RESOLUCIÓN No. 00711

POR MEDIO DE LA CUAL SE ESTABLECE UN PLAN DE MANEJO, RECUPERACIÓN O RESTAURACIÓN AMBIENTAL -PMRRA-

LA SECRETARÍA DISTRITAL DE AMBIENTE

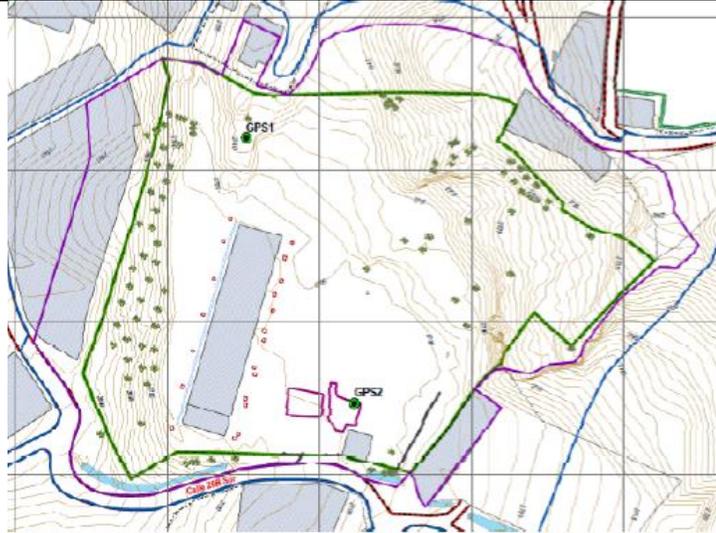
junio de 2015, acogido con auto 03600 de 2015		de la evaluación del document o
<p>7. Definición y caracterización de las áreas de influencia</p> <p>Es necesario <u>redelimitar</u> el área de influencia directa del proyecto para los medios físico y socioeconómico, con base en los siguientes criterios y con el fin de dar cumplimiento al numeral 7 de los términos de referencia:</p> <ul style="list-style-type: none">o El área de influencia del medio físico, sobrepasa el polígono (Predio de IDIPRON) indicado en la ilustración 7-1 del documento denominado "VOL I_v3", pues como ejemplo tenemos que los	<p>En el documento se indica como área de influencia directa la siguiente:</p> <p><i>"El área de Influencia directa es el polígono donde se pretende ejecutar el Plan de manejo, recuperación y restauración ambiental sumando el área de impacto directo ambiental y social, la cual tiene un área aproximada de 2.36 hectáreas. En la Ilustración 7-1 se puede apreciar la delimitación de la misma por el polígono de color morado."</i></p> <p><i>"El área Indirecta se define como el área de impacto indirecto a los componentes sociales y ambientales, relacionado con la implantación de obras para estabilización de laderas y manejo de aguas, la cual tiene un área aproximada de 2.44 hectáreas. En la Ilustración 7-2 se puede apreciar la delimitación de la misma por el polígono de color azul."</i></p> <p>Ilustración 7-1. El área de influencia directa está delimitada por el polígono morado.</p>	<p>Cumplen</p>

Ilustración 7-2. Área de Influencia Indirecta delimitada por el polígono azul.

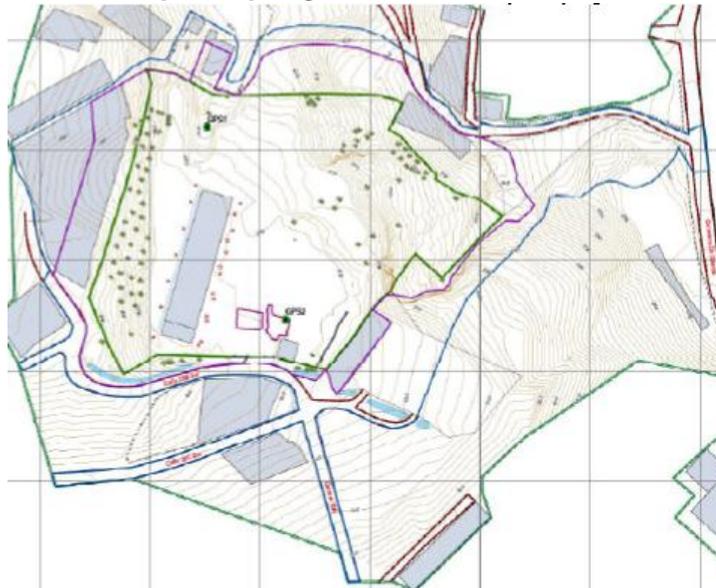
○ La fuente hídrica que recibe todas las aguas lluvias y de escorrentía que drenan del predio objeto del PMRRA se encuentra por fuera del predio de IDIPRON. Dicha fuente se ve impactada de manera directa por posibles aportes de sedimentos generados durante la

<p>ejecución del PMRRA.</p> <ul style="list-style-type: none">○ El impacto en el componente aire y social que puede generar el ruido de la maquinaria y equipos a utilizar en la ejecución del PMRRA, va más allá del predio de IDIPRON.○ La comunidad ubicada en el lindero del costado occidental del predio, se puede ver impactada por inadecuados manejos durante la ejecución del PMRRA en este sector.	<p>Fuente: Elaboración Propia. Cartografía base: Plano topográfico escala 1:500 año 2014"</p>	
<p>Descripción y caracterización de la zona de estudio y Estudios básicos.</p> <p>Componente Hidrosférico y Evaluación del</p>	<p>7.3. Componente hidrosférico</p> <p><i>"En el área directa de estudio, lote predial, no se tienen identificado ningún cuerpo de agua, solo al costado suroriental, fuera del área objeto de estudio y de influencia directa del PMRRA, existió un drenaje el cual fue rellenado en los noventa (90s), donde actualmente se manifiesta un proceso de inestabilidad que compromete la vía Carretera de Oriente, mas no al lote como se demuestra en este estudio.</i></p>	<p>Cumplen</p>

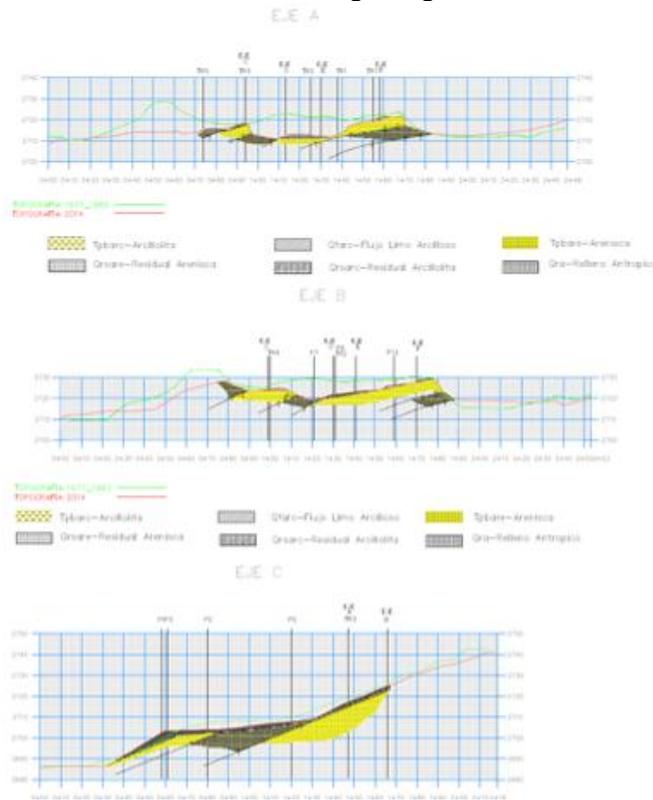
<p>se establece el mapa respectivo el cual reporta cinco zonas relacionadas a continuación:</p> <ul style="list-style-type: none"> • Zona de Estabilidad Geotécnica Alta, ZA • Zona de Estabilidad Geotécnica Media a Alta ZM-AZ • Zona de Estabilidad Geotécnica Media ZM • Zona de Estabilidad Geotécnica Media a Baja ZM-B • Zona de Estabilidad Geotécnica Baja ZM-B 	
<p>Modelo Geológico – Geotécnico Formulación del modelo</p> <p>Una vez revisados los perfiles geológicos presentados en el Anexo 8.2.1 del volumen 1 del PMRRA y contrastados con los perfiles levantados de las trincheras y perforaciones, se evidencian inconsistencias que se detallan en el Anexo 1 de este concepto técnico, como por ejemplo:</p>	<p>8.3.2 Formulación del modelo</p> <p>“Con el fin de conocer las características del terreno, se trazan once secciones transversales de interés, las cuales permiten comprender y generar el modelo, identificando partes críticas y confirmando procesos de remoción inferidos a través de la topografía. Estas secciones se numeran de la letra A a la F y del número 1 al 5. Ver anexo 8.3.2.A.</p> <p>Los perfiles numéricos, se trazaron de forma ortogonal a la ladera, y gracias a la comparación de topografías y la exploración geotécnica, se logra identificar que el flujo del material superficial deja expuesta la roca en la parte central de la misma. Mientras que de los perfiles alfabéticos, se busca comprender principalmente los procesos de la parte superior del terreno, es decir la zona de flujo; además de reconocer las zonas duras.(...)</p> <p>Con la ayuda de los perfiles geológicos, se logra describir el terreno de acuerdo a los tipos de suelos encontrados pertenecientes a la Formación Bogotá, que en este caso se caracterizan principalmente por la presencia de rellenos (Qr), suelos residuales de arcillolita (Qsr arc) y de arenisca (Qsr are), y macizos de roca arcillolita (Tpb arc) y de arenisca (Tpb are). Anexo 8.2.1 Perfiles Geológicos.</p>	<p>Cumplen</p>

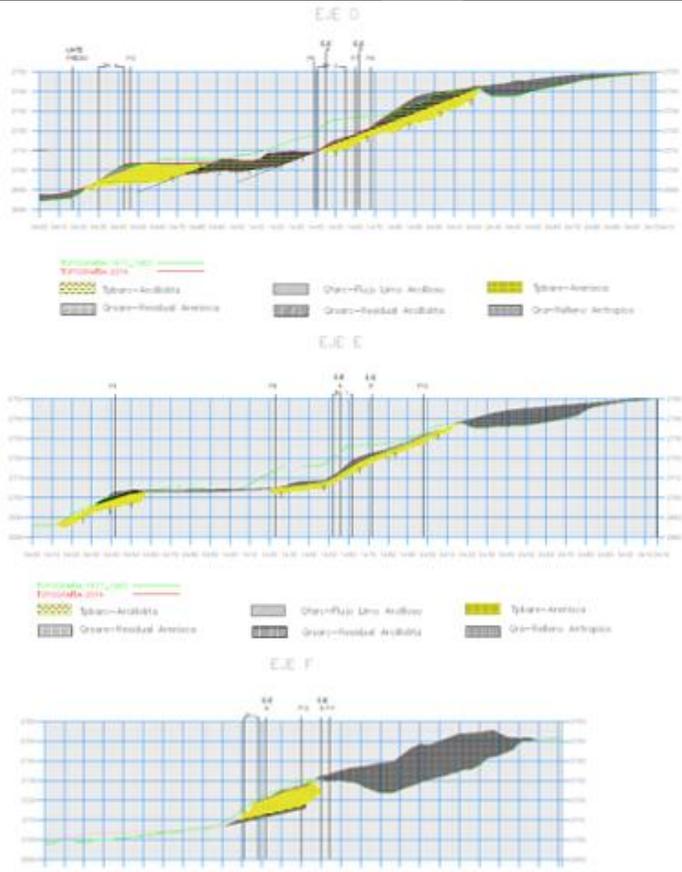
- El perfil de la sección A-A no coincide con los perfiles de las perforaciones 7, 9 y 12.
- En el perfil de la sección B-B, no se tuvo en cuenta el perfil de la trinchera 4 ni de la Trinchera 2.
- En la planta de localización de las secciones, no aparece la localización de las Perforaciones 9 y 12, las cuales se ilustran en el perfil B-B
- El perfil de la sección D-D no coincide con los perfiles de la trinchera 8 y perforaciones 4 y 3.
- La proyección de los buzamiento de las capas en las secciones no se tiene en cuenta los ángulos aparentes para

<p>el perfil B-B', C-C' y D-D'.</p> <p>Es importante, resaltar que el modelo geológico debe ser consistente entre los perfiles geológicos, perfiles de trincheras y perfiles de perforaciones y por lo tanto, se deberá revisar el modelo geológico de tal forma que toda la información se coherente entre sí.</p>		
<p>Modelo Geológico – Geotécnico.</p> <p>Análisis de estabilidad – Evaluación de amenaza.</p> <p>Teniendo en cuenta que para el análisis de estabilidad, se tomó en cuenta la</p>	<p>8.4 Análisis de estabilidad – Evaluación de amenaza</p> <p>“El análisis de estabilidad de los depósitos de suelo se realizó para deslizamientos rotacionales definidos por fallas de tipo circular.</p> <p>Respecto a la amenaza por deslizamientos rotacionales, se analizaron dos secciones representativas del área directa de estudio, en las cuales se estableció la distribución de los materiales del subsuelo de acuerdo con el modelo geotécnico determinado y se procedió a realizar el análisis de estabilidad para 3 condiciones (actual, corto plazo y largo plazo).</p>	<p>Cumplen</p> <p>El análisis de estabilidad, fue revisado por el consultor y se aportaron los archivos</p>

Ilustración 8-24. Áreas de aporte para el diseño de obras

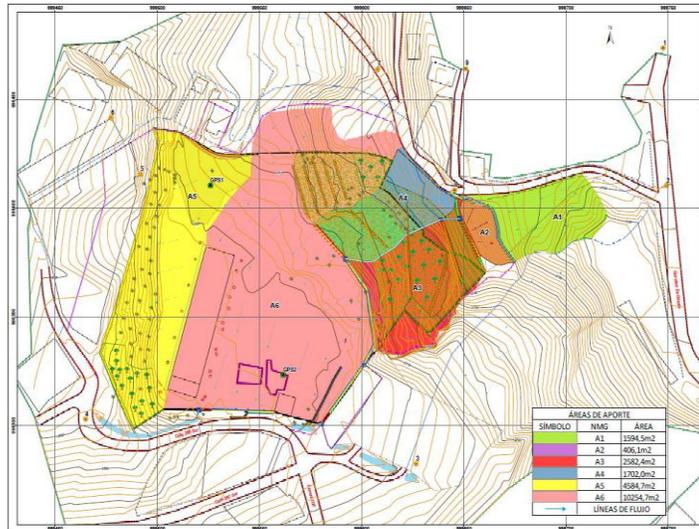
<p>1.2 Manejo de aguas</p> <p>5.3.2.1 Es necesario revisar el área de drenaje que se contempló como parámetro de diseño para el caudal y las obras de drenaje, toda vez que en la ficha se menciona que el área de aporte no supera los 800 m²; sin embargo, en la visita a campo, se evidenció que el área aferente es mayor a dicha cifra y que inclusive hay áreas por fuera del predio de IDIPRON que drenan hacia el área objeto del PMRRA (ver fotografía 4 de este concepto técnico) y en consecuencia deben ser tenidas en cuenta.</p> <p>5.3.2.2 Se deberá contemplar dentro del caudal de</p>	<p><i>El diseño de las obras hidráulicas se presentó en el capítulo de Evaluación de la condición de amenaza con medidas de mitigación: Volúmen I, numeral 8.7.4 Diseño de obras menores para manejo y control de aguas.</i></p> <p>Manejo de aguas</p> <p>Actividades</p> <ul style="list-style-type: none"> ✓ Construcción de cunetas box (cárcamo) ✓ Construcción de trampas de sedimentación ✓ Construcción de cajas de inspección ✓ Conexión con tubería 12" ✓ Conexión con manguera 4" ✓ Implantación de dren francés en muro en gaviones ✓ Descripción del canal exterior, alcantarillado, donde se orienta de las aguas de escorrentía captadas y manejadas en el proyecto. <p>Descripción</p> <p><i>Al sur colindando con el predio objeto de estudio se encuentra un canal que transita aguas lluvias y algunas aguas servidas de viviendas adyacentes a dicho canal. (...)</i></p> <p><i>A este canal se entrega las aguas manejadas en el lote objeto de estudio.</i></p> <p><i>Para la entrega de las aguas al canal existente se diseña una trampa de sedimentos en concreto reforzado para contrarrestar los impactos que se puedan generar por los sedimentos que podrían llegar afectar la estructura, canal, existente. Estas trampas son una prolongación del cárcamo diseñado que conduce las aguas de escorrentía captadas en las laderas y lote. Son dos trampas, una antes de cada entrega. Las trampas de sedimentos tienen una longitud de 6 metros, con una sección de 40 cm x 80 cm, ancho y profundidad respectivamente,</i></p>	<p>Cumplen</p>

Con base en la planta general del proyecto y la información obtenida en campo, se determinaron las áreas aferentes para la obra proyectada. Las áreas aferentes fueron calculadas geométricamente en planta. Ver la siguiente ilustración:

Áreas de aporte y obras de drenaje

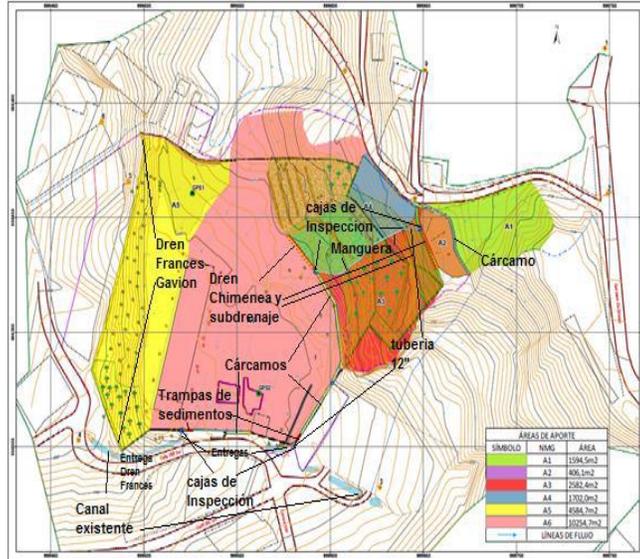
5.3.2.4 Describir y evidenciar en los diseños y planos, los puntos de entrega de las aguas drenadas mediante los filtros planteados en la zona del muro en gavión.

El agua infiltrada en los muros de tierra armada se recolectan en dren chimenea y subdrenaje, tubería perforada, y está a una caja de inspección, dicha caja se conecta a una tubería de 4" que baja el agua a otra caja localizada en la parte inferior del predio, esta se llena hasta entregar al cárcamo y de allí a la trampa de sedimentos, luego a otra caja de inspección y por último a la red de alcantarillado.
